Technische Mitteilung / Service Bulletin**PRIORITY 1 – Safety**

Service Bulletin No. / TM TAE 125-1015 P1, Initial Issue / April 27, 2012
Date:

Subject: Gearbox oil filling plug

Type affected: TAE 125-02-99 (CENTURION 2.0), TAE 125-02-114 (CENTURION 2.0S)

Figure 1

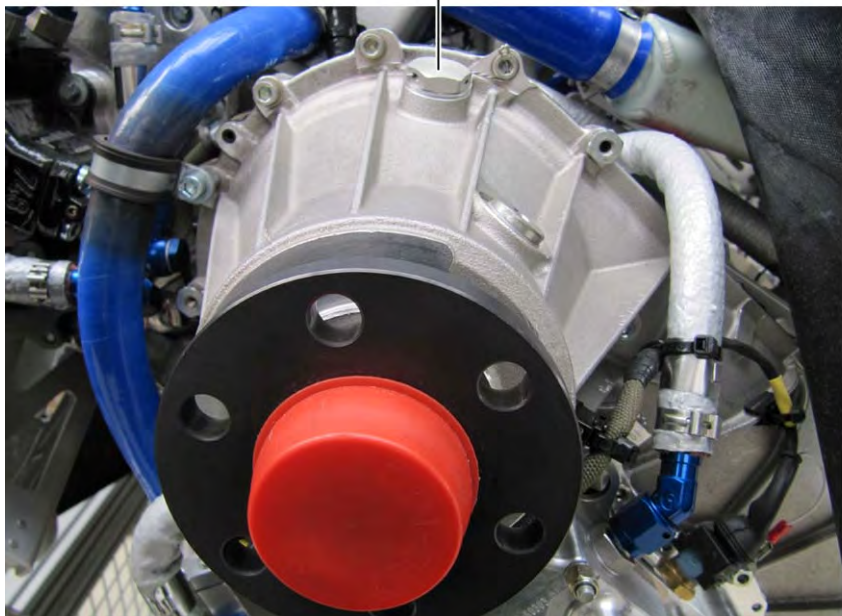
1. Remove the oil filler plug and check for chips blocking the vent hole. See Fig. 1, 2, 3 and 4.
2. If no chip was found:
Install the oil filler plug and secure it using lock wire. Refer also to OM-02-02 Annex 13.
Tightening Torque:
35 Nm
If a chip was found:
The following steps must be performed:
 3. Disassemble the gearbox in accordance with RM-02-02 Chapter 72-10.01 or 72-10.15 and check the radial shaft sealing rings (at the clutch and the propeller shaft) on leakage.
In case of leakage the gearbox has to be exchanged. See Figures 5 and 6.
Otherwise proceed to step 4.
